Lageplan 7, Unterlage 7.1 Blatt 7 N
vom 15.07.2016

Ergänzungsplan

Gemeinde Karlstein		Unterlage	7.1
	Am Oberborn 1, 63791 Karlstein, Tel. 06188/784-0, Fax 06188/784-50, E-Mail: gemeinde@karlstein.de		Blatt Nr.	7 N
			Datum	Zeichen
PLANFESTSTELLUNG		bearbeitet		
St 3308 Neubau der Ortsumgehung Karlstein		gezeichnet		
		geprüft		
		Lageplan 7 Ausgleichsfläche Fl.-Nr. 3209/1 Gemarkung Dettingen		
		Maßstab 1 : 1000		
Aufgestellt: Karlstein, den 15.07.2016 Gemeinde Karlstein  Winfried Brude, 1. Bürgermeister		Gesehen:		
		Plot-Datei: E_PS4L0020-LP7.plt		
		Plot-Datum:

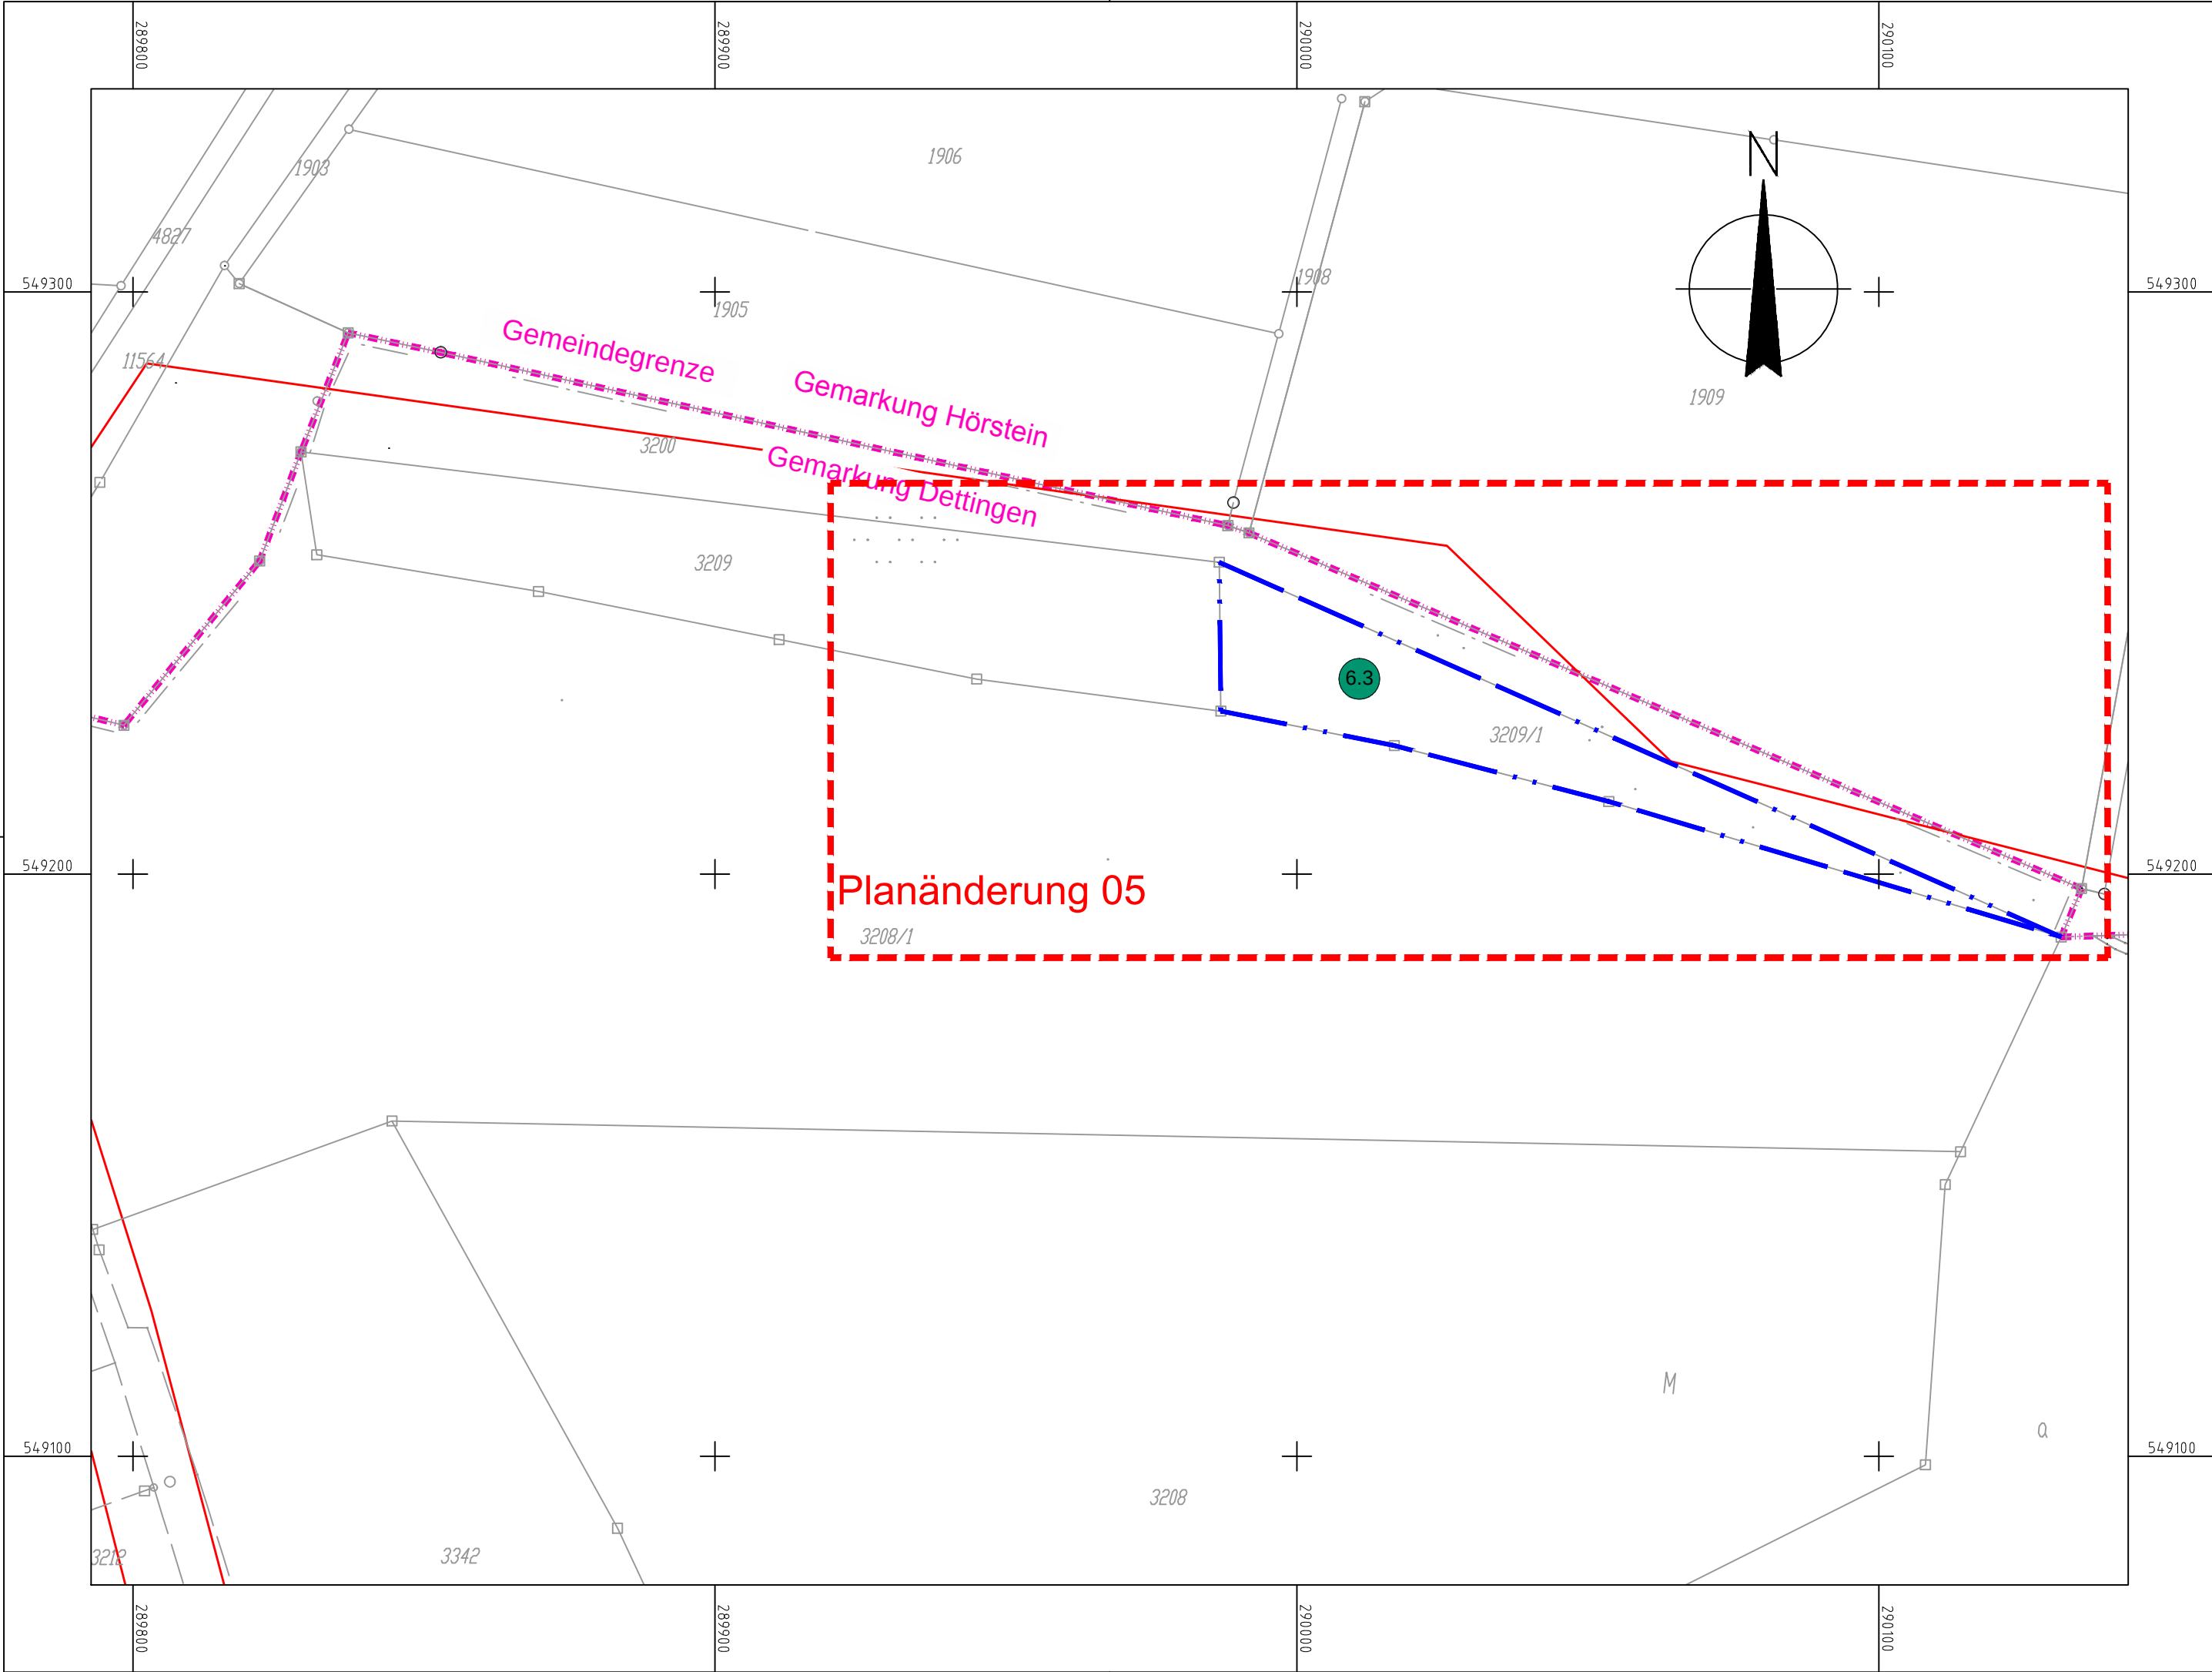
Nr.	Art der Änderung	Datum	Name
PL05	Verlegung der Maßnahme A1 von Fl.-Nr. 2236 nach Fl.-Nr. 3209/1	15.07.16	JF
